都市計画道路の変更及び決定に関する説明会 (名古屋都市計画道路3・3・257号 瀬戸大府東海線)

令和7年8月23日(土)10時から
幡山公民館(瀬戸市幡山町71)

愛知県尾張建設事務所・瀬戸市

5.(都)瀬戸大府東海線の都市計画変更について

○現在の都市計画【愛知県決定】と変更後の都市計画

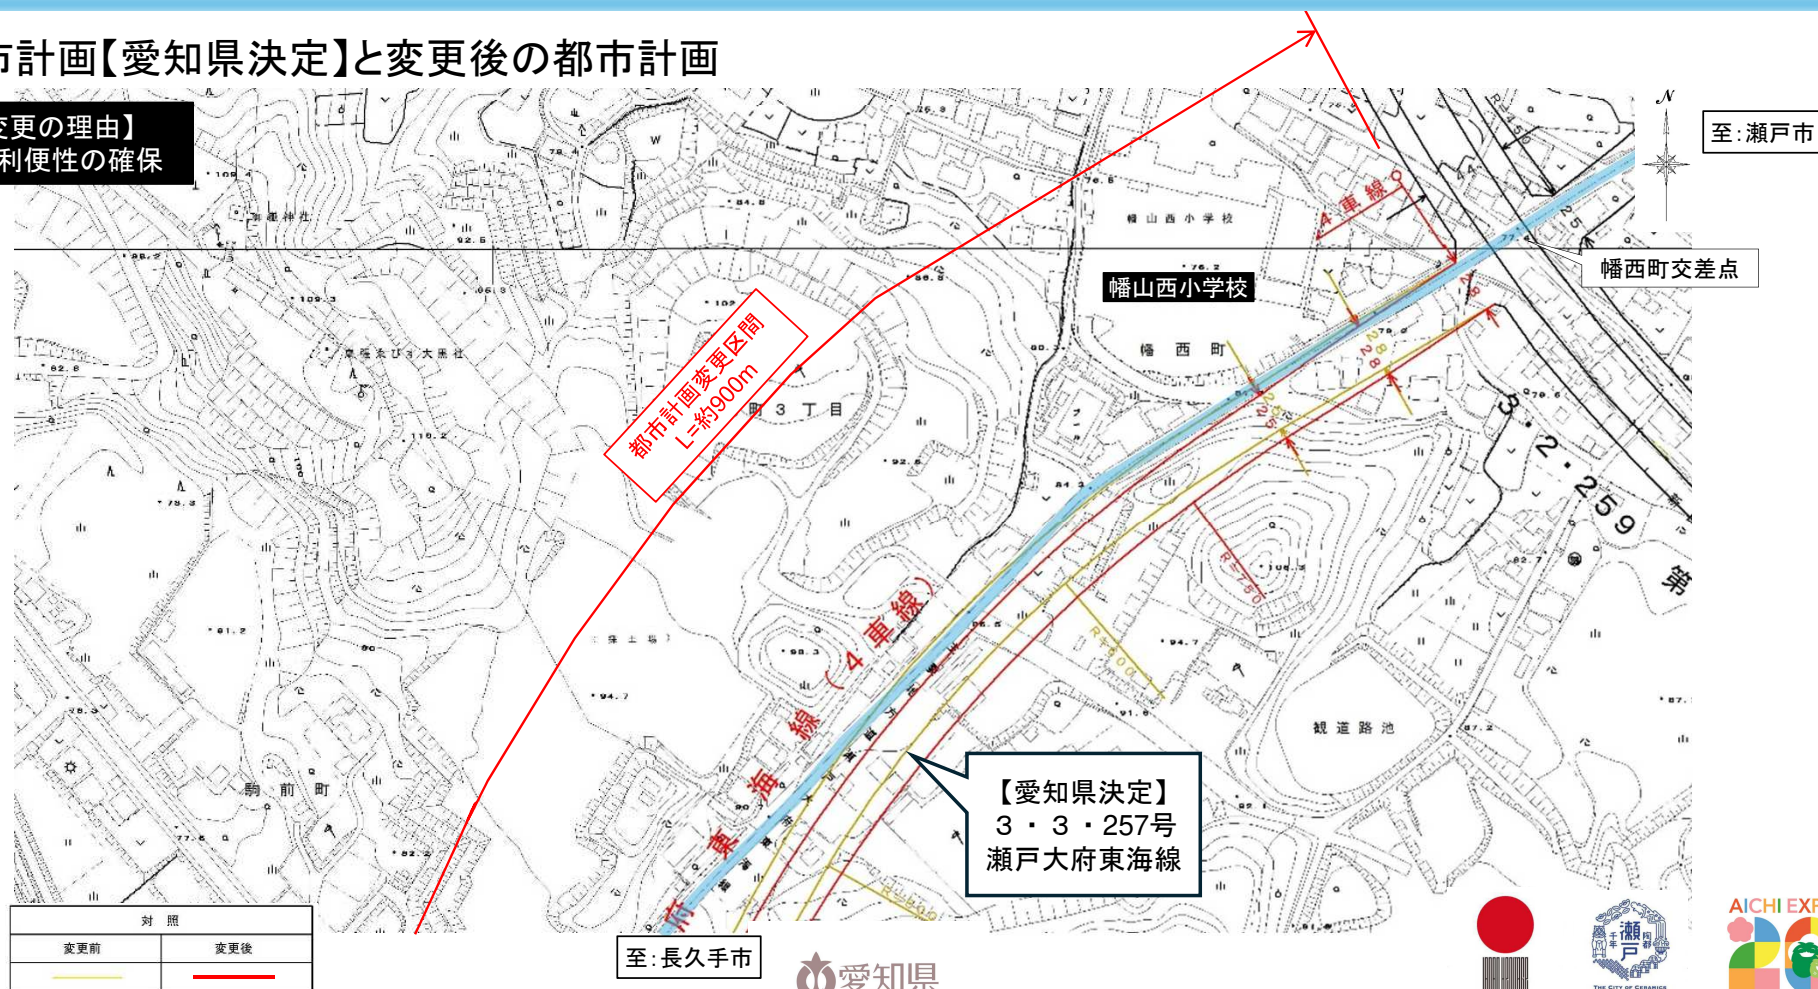
【都市計画の変更の理由】
沿道土地利用の利便性の確保

○現在の都市計画【愛知県決定】と変更後の都市計画

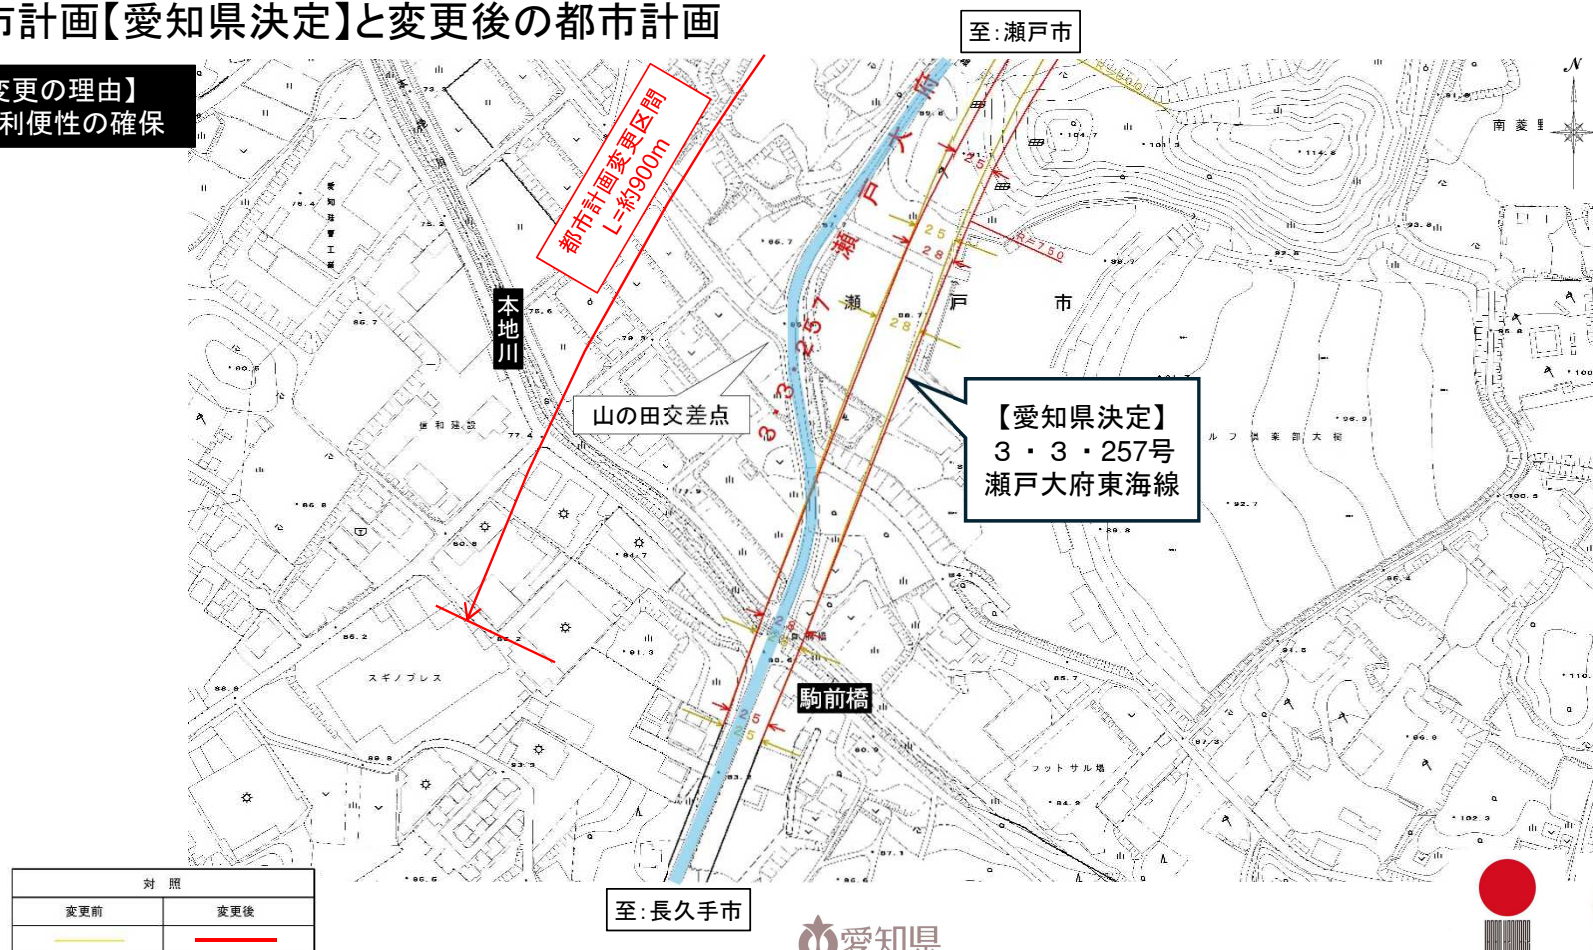
【都市計画の変更の理由】
沿道土地利用の利便性の確保

一般部

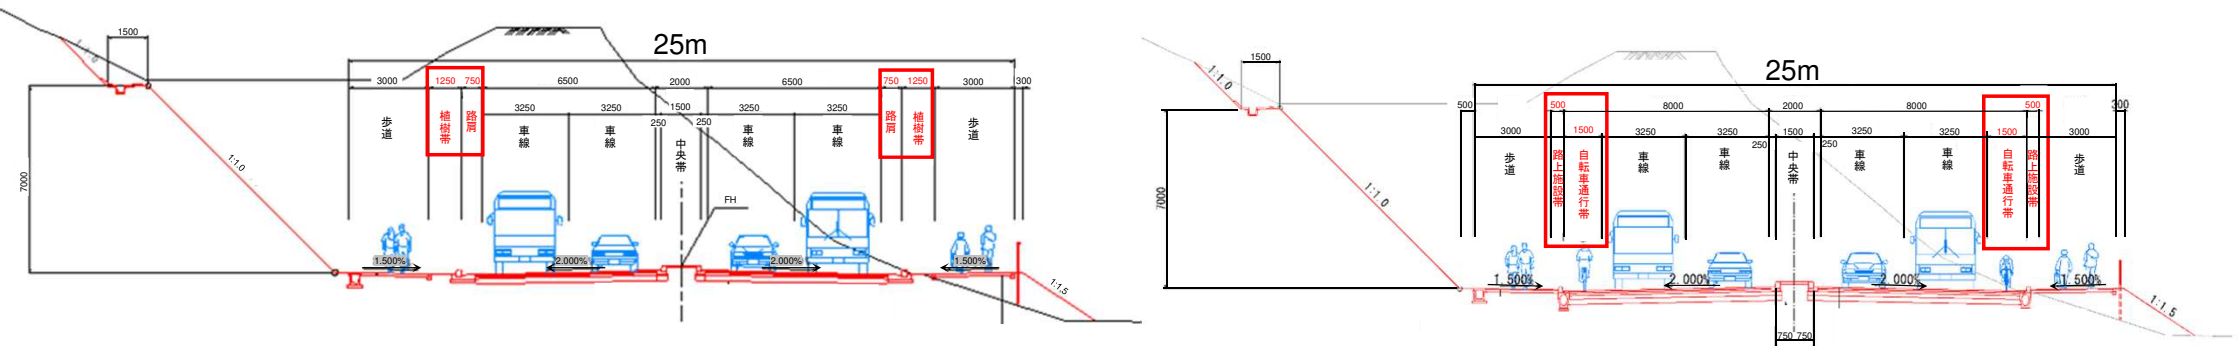
植樹帯(1.25m) + 路肩(0.75m) = 計2.00m → 自転車通行帯(1.50m) + 路上施設帯(0.50m) = 計2.00m

※全幅員に変更はありません

交差点部
＜山の田交差点＞

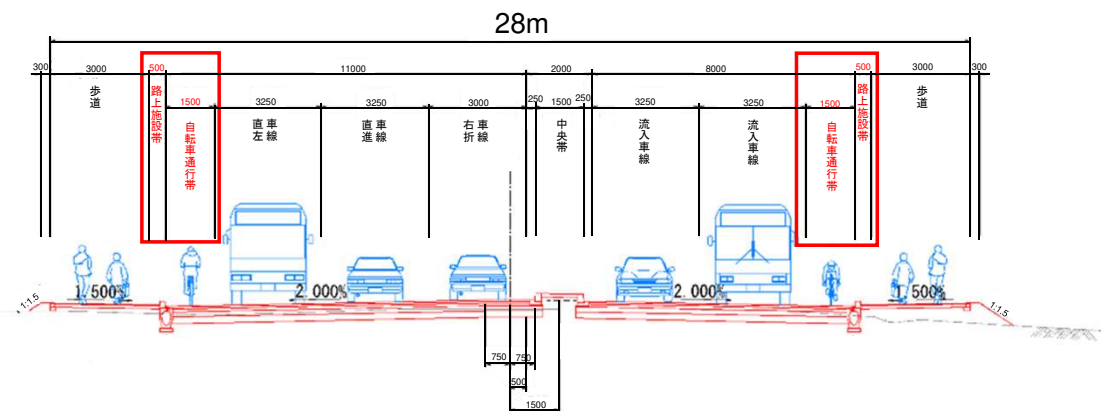
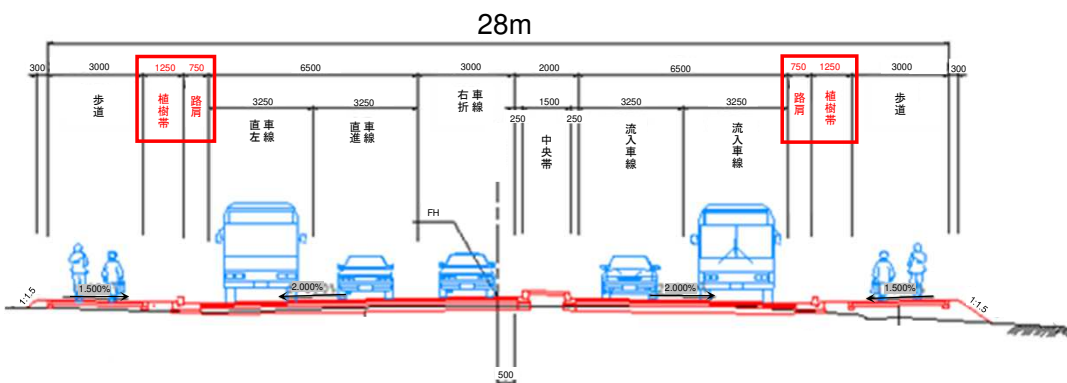
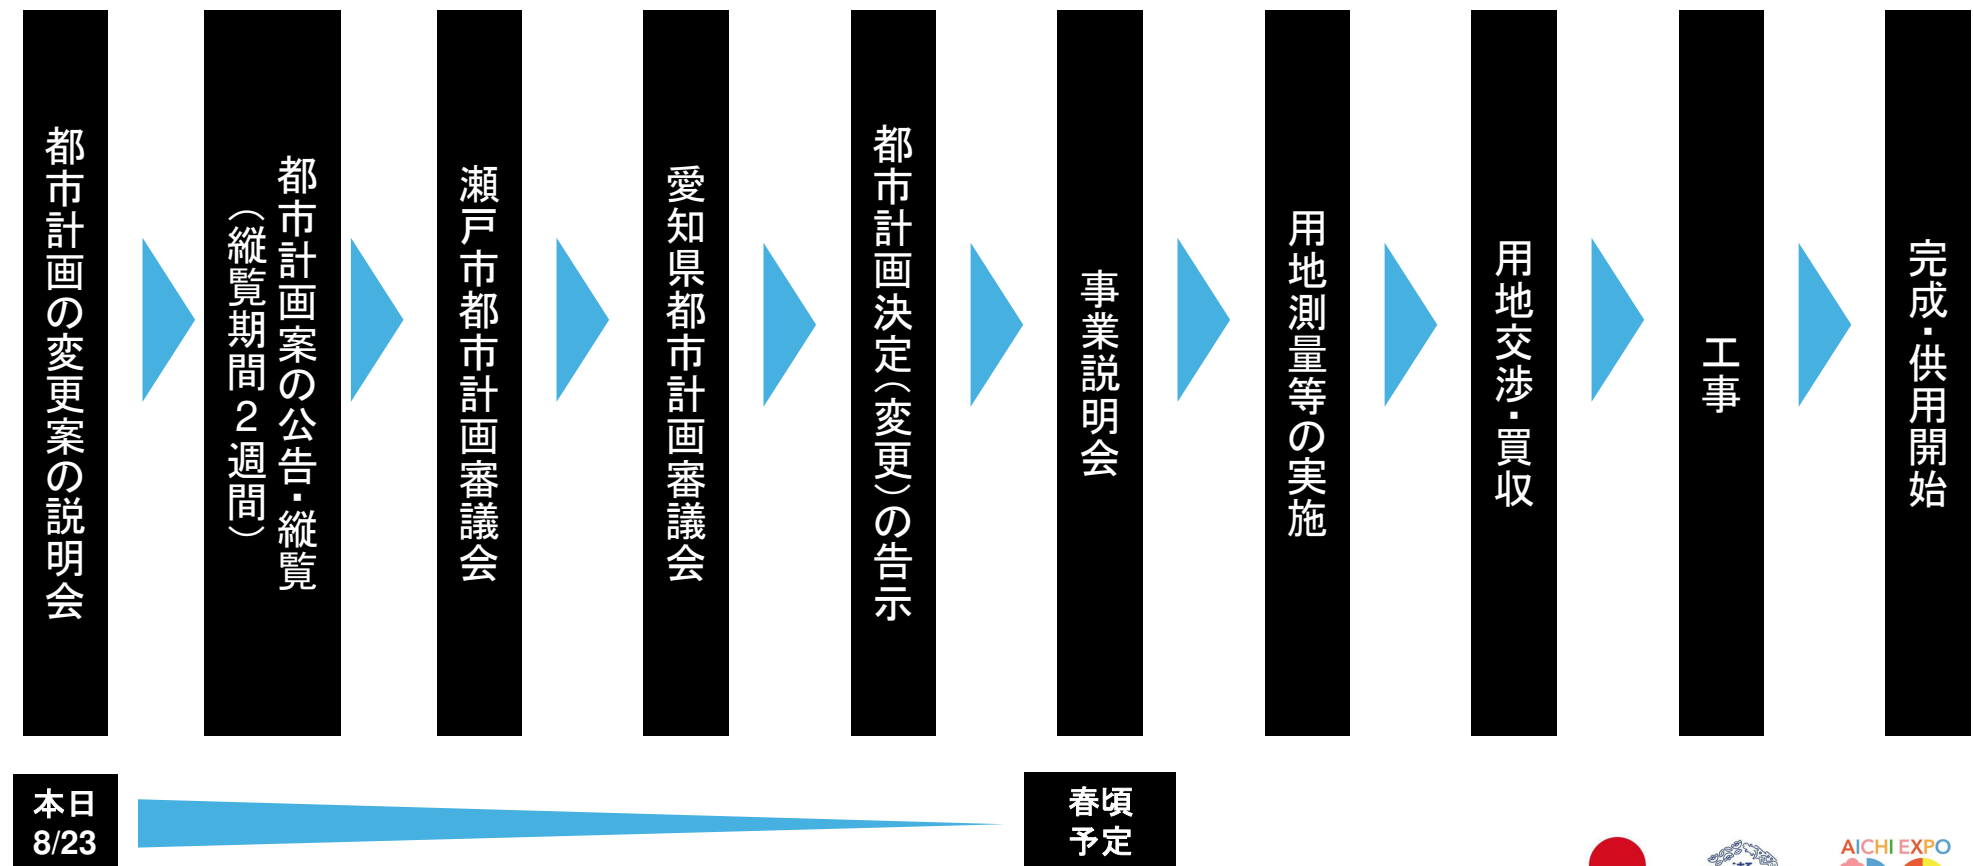
植樹帯(1.25m)＋路肩(0.75m)＝計2.00m → 自転車通行帯(1.50m)＋路上施設帯(0.50m)＝計2.00m

※全幅員に変更はありません
